インプレッサのリコールについて

平成24年7月19日

平成24年7月19日、富士重工業株式会社より、国土交通省にインプレッサのリコールを届け出いたしました。

改善箇所説明図

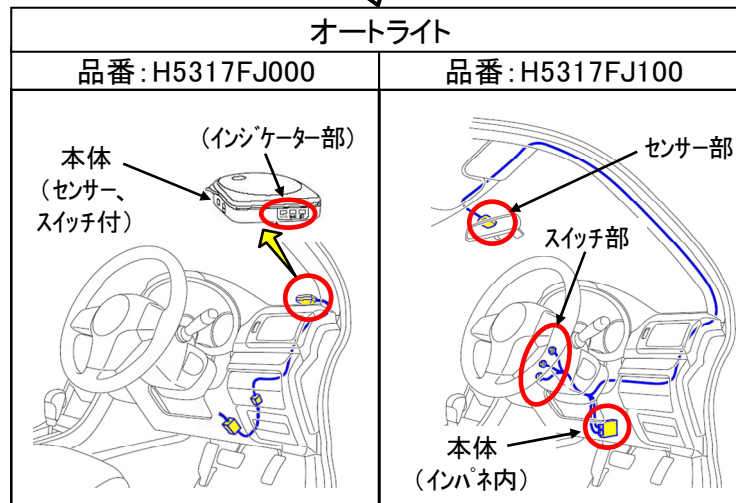
基準不適合発生箇所

後付け用品のオートライトが装着された車両において、オートライト側と車両側の回路の不整合により、オートライト作動時に車室内のメーター等のイルミネーションが点灯しない。

改善内容

全車両、装着されている後付け用品を確認し、該当する場合には、対策ハーネスを用いてオートライトの配線を改修する。
